第 7 章 特例環境配慮書についての都民の意見書
及び計画段階関係市長の意見
並びにこれらについての事業者の見解

特例環境配慮書について提出された都民の意見書並びに計画段階関係市長及び近隣県市長（以下「関係市長等」といいます。）の意見の件数は、表 7-1 に示すとおりです。

都民の意見の概要	事業者の見解
尾根幹線整備事業での今回の事業区間 4.1kmのうち、標準区間とトンネル等区間について、環境影響評価が示されました。 特例環境配慮書では、「尾根幹線整備方針、多摩ニュータウン再生の方針に基づきつつも、既存計画（A案）のままでは保全地域の湿地直下となりトンネル掘削による湿地内の生物の生息（育）環境への影響が懸念される」とし、トンネル等区間 1.2km について、新たに湿地の南側ルート案（B案）を検討しています。 私たちは、A案と比較するならばB案を採用すべきとの立場ですが、B案に対しても懸念があります。 当該の湿地は、連光寺・若葉台里山保全地域 33ha のほんの一部ですが、多摩地域でも希少となったこの湿地環境には、保全すべき特徴的な生態系があります。 そして、その湿地が湿地であるために不可欠なのが地下水の供給ですが、周辺地域の急激な宅地化により、流入量はごく少ないのが現状です。 今後、間接的であっても工事が周辺地域の地下	特例環境配慮書において、「トンネル等区間」については、既定都市計画の位置とした【A案】と既定都市計画の位置より南側とした【B案】の異なる複数の対象計画案を策定し、【A案】と【B案】の評価結果の比較を行い、「標準区間」については評価結果を整理しました。この特例環境配慮書について、令和元年8月に都市計画変更素案及び特例環境配慮書の説明会を開催し、あわせて、オープンハウスも開催しました。 今後、都民の皆様の意見書や関係市長等の意見、都民の意見を聴く会での意見、知事からの審査意見書を勘案して、特例環境配慮書における複数案から1案を選定し、計画策定を行います。 連光寺・若葉台里山保全地域の湿地については、特例環境配慮書の「地盤」、「水循環」及び「生物・生態系」の項目において、【A案】、【B案】それぞれについて環境影響評価を行っています。 「地盤」については、評価の指標とした「地盤沈下を進行させないこと」を満足します。「水循環」については、評価の指標とした「地下水等の状況に著しい影響を及ぼさないこと」を満足します。

図 7.1.3-1 騒音予測地点断面図（西側坑口部 聖ヶ丘四丁目付近）

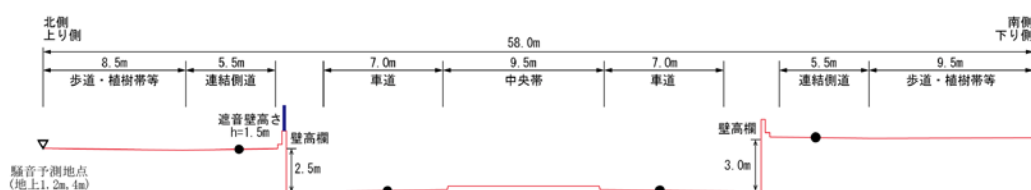
都民の意見の概要	事業者の見解
トンネル西側出口（聖ヶ丘）からは、トンネル内、車走行に起因する車騒音が放出されるが、この点について、何ら考えられていないように思われる。 西側・聖ヶ丘四丁目南部には、この騒音が問題になるのは必至である。 そこで、少しでも低下させる為、西側走行車線（トンネル入口）の西側に、防音壁（住宅地の方が高い為、ある程度、高く、長さは、人家のない交差点方向に音が行くように、少なくとも、電車2両（40m）位は必要）を設置してもらいたい。	トンネル坑口部における騒音の予測では、トンネル内を走行する自動車に起因するトンネル坑口からの音を加味して予測しています。 トンネルの西側坑口部（聖ヶ丘四丁目付近）及びトンネルの東側坑口部（長峰三丁目付近）において、図 7.1.3-1、図 7.1.3-2 に示すとおり、遮音壁を考慮した騒音の予測を行っています。また、図 7.1.3-3 に示すとおり、トンネルの西側坑口部（聖ヶ丘四丁目付近）では、北西側に高さ 1.5 m 又は 2.0 m、トンネルの東側坑口部（長峰三丁目付近）では北側に高さ 1.0 m、南側に高さ 2.0 m 又は 2.5 m の遮音壁を設置します。あわせて、低騒音舗装を採用するとともに、東側坑口部の北側の側壁に吸音対策を施すことにより、騒音の予測結果は、評価の指標とした環境基準を満足します。

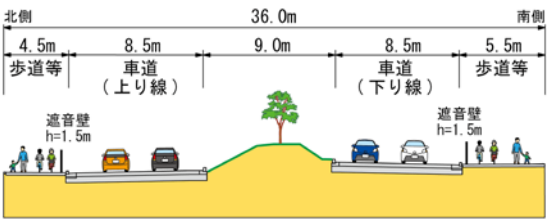
都民の意見の概要	事業者の見解
水循環 ①環境影響の予測・評価では、【環境配慮目標】として、トンネル掘削・トンネルの存在による地下水の水位、流況、湧水量、流動阻害の変化が著しい影響を及ぼさないことを掲げています。 また、【保全のための措置】としては「工事施工中は、湿地の流量、湿地周辺の地下水位をモニタリングする。」とあります。 しかし工事中だけのモニターでは、地下水流入などトンネルへの被害対策としては有効ですが、工事終了後の、周辺地域の地下水への影響は把握できません。 そのため、地下水の水位、流況、湧水量等、各事前調査を行ったポイントにおいて、工事後の一定期間のモニタリングの実施及びデータの公開を要望します。 ②トンネルへの地下水流入が多い場合には止水対策を講じる考えが示されていますが、湧水量の減少など湿地への影響が生じた場合の対策は、全く示されていません。 水量の減少が確認された場合の対策案、実際に対策を行う場合のプロセスの公開性について、見解書の中で具体的にお示しいただきたい。 ③モニタリングの実施計画、対策の要不要の判断、必要となった場合のモニタリング計画から対策の意思決定及び実施までのプロセスについて、担当所管（係レベルまで）を明確化するとともに、判断の基準、知見を求めた団体あるいは個人及び経緯について、web ページ等での公表を要望します。	水循環に係る環境配慮目標は、「トンネルの建設に当たって、地下水への影響に配慮すること」としています。また、水循環における評価の指標は、「地下水等の状況に著しい影響を及ぼさないこと」としました。 評価としては、地下水調査結果から、トンネルが主に通過するのは稲城層であり、稲城層の地下水位は低く、地下水が確認できない地点もあります。このため、トンネルの掘削工事により地下水位を低下させる可能性は低いと考えます。 出店層と稲城層の地下水は、直接的に連動していないと考えられるため、稲城層の地下水の低下により、出店層の水位が低下する可能性は低いと予測します。 トンネル構造周辺では湿地周辺に井戸や湧水が分布していますが、出店層より上に分布する沖積層等に浸透した雨水による浅井戸や湧水がほとんどで、出店層と稲城層の地下水は直接的に連動していないと考えられることから、トンネルの掘削工事により湿地周辺の地下水の流況や湧水量に影響を及ぼす可能性は小さいと予測します。 なお、トンネル工事の施行中には、環境保全のための措置として、湿地の流量及び湿地周辺の地下水位をモニタリングします。また、トンネル掘削によるトンネル坑内への地下水の流入が多い場合には、止水対策を講じます。 工事の施行中及び完了後には、東京都環境影響評価条例（昭和 55 年東京都条例第 96 号）に基づき事後調査を実施します。予測結果を検証するとともに、環境保全のための措置の実施状況について明らかにします。その結果、環境に著しい影響を及ぼすおそれがあると認められる場合は、環境の保全について必要な措置を講じます。 事後調査の実施計画を取りまとめた事後調査計画書や調査結果を取りまとめた事後調査報告書については、事業者である東京都建設局が作成します。その後、東京都環境局へ提出し、東京都環境影響評価審議会に報告された後、東京都環境局のホームページで公開されます。
